LA CONTRALORÍA
GENERAL DE LA REPÚBLICA DEL PERÚ

INFORME DE HITO DE CONTROL
N° 16137-2023-CG/MPROY-SCC

**CONTROL CONCURRENTENTE A LA
AUTORIDAD PARA LA RECONSTRUCCIÓN CON CAMBIOS
LIMA – LIMA – LIMA**

**HITO DE CONTROL N° 1: “AVANCE EN LA EJECUCIÓN DE
LAS INTERVENCIONES DE LOS RÍOS LA LECHE Y MOTUPE
(PAQUETE 3), EN EL MARCO DEL CONTRATO DE ESTADO
A ESTADO, AL MES DE JULIO DE 2023”**

Imagen N° 3
Niveles de agua en el Estado Actual y Estado con Proyecto, para TR 100

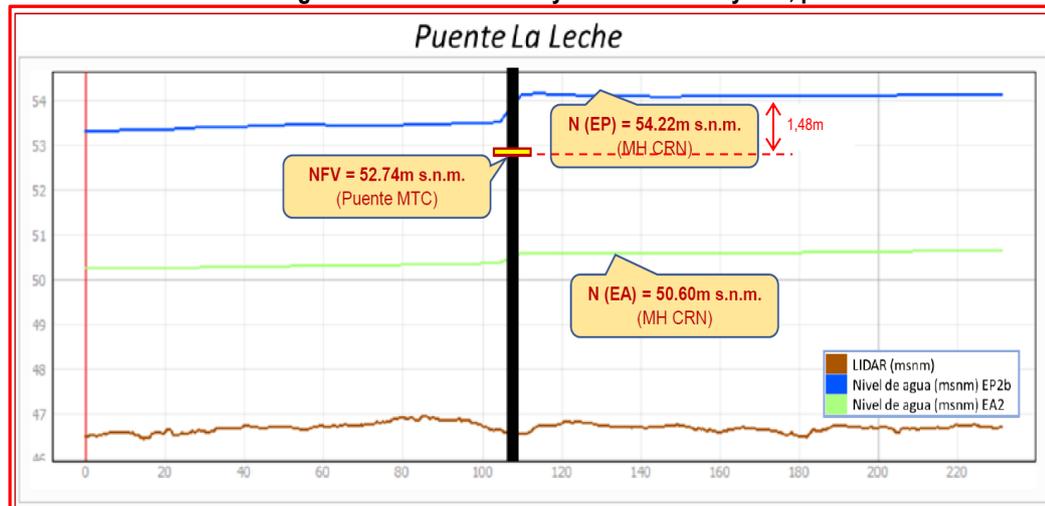
En el referido modelamiento hidráulico elaborado por el Contratista, se incluyen las estructuras, alineamiento óptimo y el caudal para el periodo de retorno TR100, considerando los efectos del cambio climático y presa de laminación, resultando que el nivel de agua para el evento del diseño planteado por el Contratista se encuentra 1,48 m por encima del nivel de fondo de la viga del nuevo puente proyectado por PVN, como se advierte en la siguiente imagen; asimismo, se muestra la comparación de niveles de agua entre el Estado Actual (EA) y Estado con Proyecto (EP), para caudal Tr=100 años (CC+CP) y Diques de Protección.

- N (EP): Nivel de agua para el evento del diseño planteado por el Contratista, con periodo de retorno TR100, considerando los efectos del cambio climático (CC) y presa de laminación (CP).
- NFV: Nivel de fondo de la viga del nuevo puente proyectado por PVN.
- N (EA): Nivel de agua en el estado actual.

Imagen N° 4
Resultados de Modelización Hidráulica-Análisis de fondo de viga del Nuevo Puente de PVN

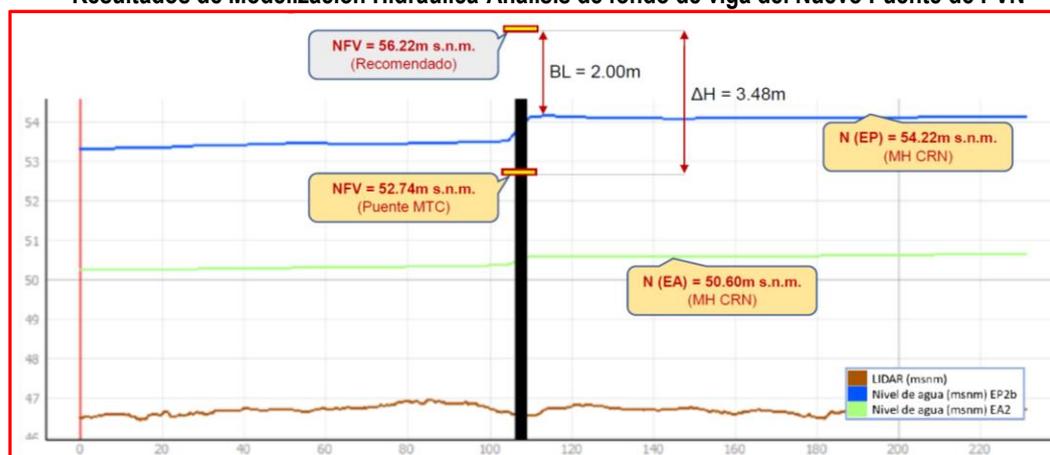
Del mismo modo, del análisis al expediente técnico del nuevo puente La Leche elaborado por PVN, el Contratista recomendó que el nivel de fondo de viga del nuevo puente La Leche se eleve 3,48 m aproximadamente para evitar el efecto de interferencia y desborde, además de poder cumplir con el borde libre mínimo que debe existir entre el fondo de viga del puente y el nivel de máximas avenidas, conforme lo establece el Manual de Diseño de Puentes del MTC¹², y quede en concordancia con el estudio integral del Proyecto Defensas Ribereñas del Río La Leche. Lo descrito se muestra en la siguiente imagen:

Finalmente, la reunión realizada el 11 de abril del 2023, los participantes concluyeron que se requiere analizar nuevas estrategias frente a la posibilidad de construir el nuevo Puente La Leche sin realizar modificaciones en el expediente técnico desarrollado por PVN y la necesidad de investigar posibles soluciones para ampliar la sección hidráulica en la abscisa del puente La Leche, explorando la posibilidad de alejar el eje de los diques aguas arriba y abajo del puente, analizando previamente la cantidad de propietarios afectados en esa zona (la cual aparentemente es poca), a fin de que esta alternativa sea viable. A la fecha del cierre del presente Informe (31 de julio de 2023), el Gerente de Proyecto informó a la Comisión de Control que, aún no hay respuesta de dicha entidad respecto a la construcción del nuevo Puente La Leche.

Imagen N° 6
SHBP – ubicación diques y monumentos arqueológicos

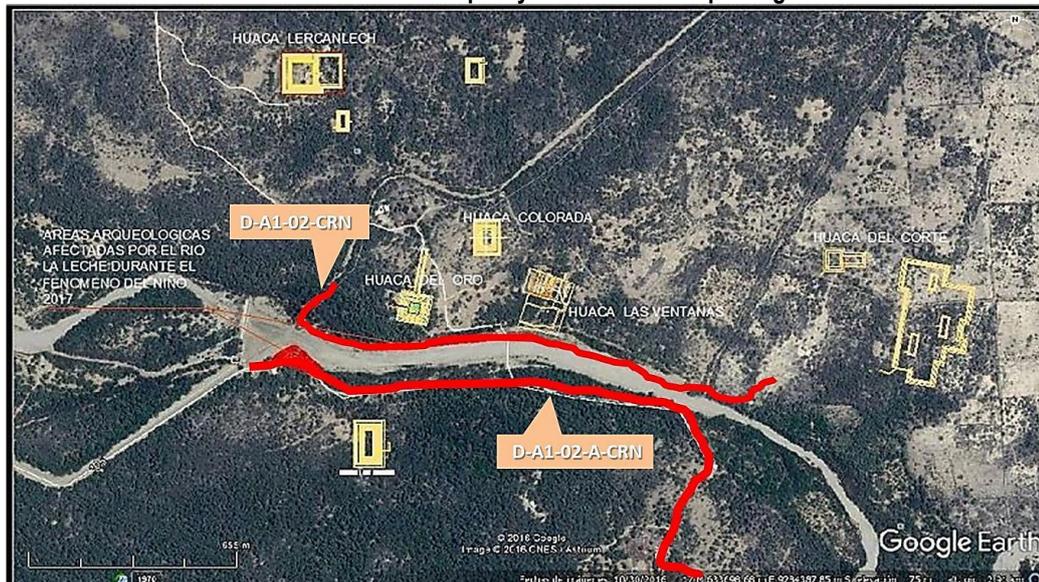
Ahora, de la revisión selectiva a los informes emitidos por las áreas técnicas del Ministerio de Cultura, se advierte el Informe N° 00014-2023-MNS-UE005/MC de 31 de mayo de 2023 y el Informe N° 000019-2023-MNS-UE007/MC de 13 de julio de 2023, elaborados por el Museo Nacional Sicán¹⁹; en los cuales, se señala que los diques D-A1-02-A-CRN y D-A1-02-CRN se ubican en el denominado “Núcleo Cultural Sicán” del SHBP, en donde se concentran los principales Monumentos Arqueológicos. En la siguiente imagen se muestra la ubicación aproximada de los citados diques:

De otra parte, en el Informe N° 000205-2023-SD PCICI-MCG/MC de 7 de julio de 2023 y el Informe N° 000213-2023-SD PCICI/MC de 14 de Julio de 2023, elaborados por la Subdirección de Patrimonio Cultural e Industrias Culturales e Interculturalidad de la DDC Lambayeque, se señala que: “(...) No está en discusión la presentación del PEA, sino la **metodología que en ella se plantea** sin tener de base el potencial que ello se a verificado en épocas anteriores, es más aún se sabe que ello debe terminar en un **Rescate Arqueológico**, por tener una influencia directa sobre evidencias arqueológicas. (...) Nuevamente se incide que la metodología planteada, así como el diseño de ingeniería (...) no es la correcta, no se está tomando en cuenta la descolmatación”. (Énfasis y subrayado agregados)

(...) sería conveniente un **replanteamiento del citado proyecto de encauzamiento y protección ribereña, básicamente en cuanto a su emplazamiento en el terreno, alcances y características técnicas de sus componentes de ingeniería, debidamente concordado con el adecuado manejo técnico de la Zona Arqueológica Monumental Batán Grande**, (...) y del mismo modo se determine la adecuada metodología de evaluación arqueológica (excavaciones) de acuerdo a las características del ámbito arqueológico a intervenir y, en consecuencia, permitan la protección y gestión de la citada ZAM²² (...)"

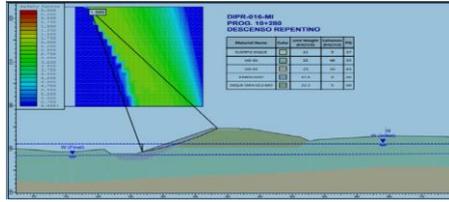
<p>SITUACIÓN ADVERSA N° 2</p>	<p>ESTADO: NO CORREGIDA (*)</p>	
<p>Diseño Final para la “Construcción de defensas ribereñas en sector río Sechín (tramo 1 y 2) – Casma”, que considera la construcción de la uña del enrocado de protección por debajo del nivel del lecho del río y relleno con material propio sobre la uña, afectaría los costos del proyecto.</p>	<ul style="list-style-type: none"> Con el Oficio N° 507-2023-ARCC/GG de 5 de julio de 2023, la ARCC remitió los Informes N° 204-2023-ARCC/DE/DSI-MASC de 22 de mayo de 2023 y N° 221-2023-ARCC/DE/DSI-MASC de 1 de junio de 2023, con información sobre las acciones adoptadas en relación a la situación adversa. <p>De acuerdo a lo informado por la ARCC, se señala que, el contratista es el único responsable de la obra [S305, Z.70.1]. Asimismo, el diseñador mediante documento 400198-OHL001-503-XX-DM-GE-200001-C01, MEMORIA DESCRIPTIVA DE DISEÑO GEOTÉCNICO SECTOR 3 – RÍO SECHÍN, sustenta el dimensionamiento del dique enrocado aceptado por la ARCC, en base a los análisis de estabilidad como conjunto (terraplén más enrocado) y la superación de todas las pruebas, ensayos y análisis normados por los organismos técnicos nacionales e internacionales, los que se pueden corroborar a partir del ítem 8.0.</p> <p>Por otro lado, señala que en la tabla 32 los mecanismos de falla y los efectos o elementos asociados (elaboración propia), indicando que los mecanismos de falla entre otros, se producen por erosión de taludes y socavación, ello se da cuando la velocidad de flujo de agua excede al límite para arrastre de los materiales, los diques crean secciones hidráulicas angostas que incrementan la velocidad del flujo.</p> <p>Indica que al no considerar descolmatación y con las dimensiones del diseño de la uña del enrocado se</p>	<p>De la revisión a la información remitida por la Entidad, a través de los Informes N° 204-2023-ARCC/DE/DSI-MASC, N° 221-2023-ARCC/DE/DSI-MASC, N° 244-2023-ARCC/DE/DSI-MASC y N° 247-2023-ARCC/DE/DSI-MASC, se advierte que, el Contratista ha sustentado la estabilidad de los diques propuestos en el diseño final, así como el nivel de socavación propuesto.</p> <p>Sobre el particular, es de indicar que la situación adversa revelada, está orientada al por qué la uña se ubica por debajo del nivel del lecho del río, situación que está permitiendo que, en el diseño final, se rellene con material propio sobre la uña.</p> <p>Asimismo, es de considerar que los rellenos por encima de la uña, no evitan mecanismo de falla por socavación, más aún si el material colocado es suelto sin compactar.</p> <p>La Comisión de Control, requiere mayor sustento técnico referido a la ubicación de la uña y la colocación de relleno sobre la uña (función), a partir de los talweg considerados (secciones de un tramo representativo) para determinar la profundidad de socavación.</p>

incrementaría aún más el mecanismo de falla ya que habríamos creado una sección angosta que incrementaría localmente la velocidad del flujo y erosionaría el lado interno del material que sustenta la uña, dejándola expuesta con la probable falla por socavación, como se muestra en la siguiente imagen:

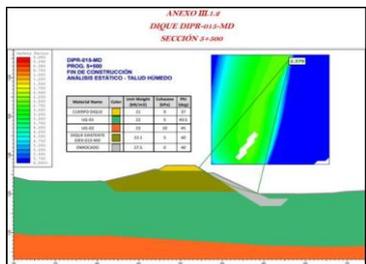
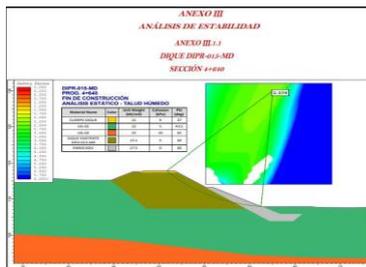
Así también se incide respecto al mecanismo de falla en dique, respecto a que la sección de tramos con materiales problemáticos y comportamiento similares permite establecer requisitos de diseño específicos, así como indicar el empleo de secciones estándar que haya probado ser económicamente viables y funcionalmente estables para el sistema de diques propuestos.

Los análisis de estabilidad se han realizado considerando todos los materiales (dique, enrocado y sustentación) conforme se muestra en las siguientes imágenes:
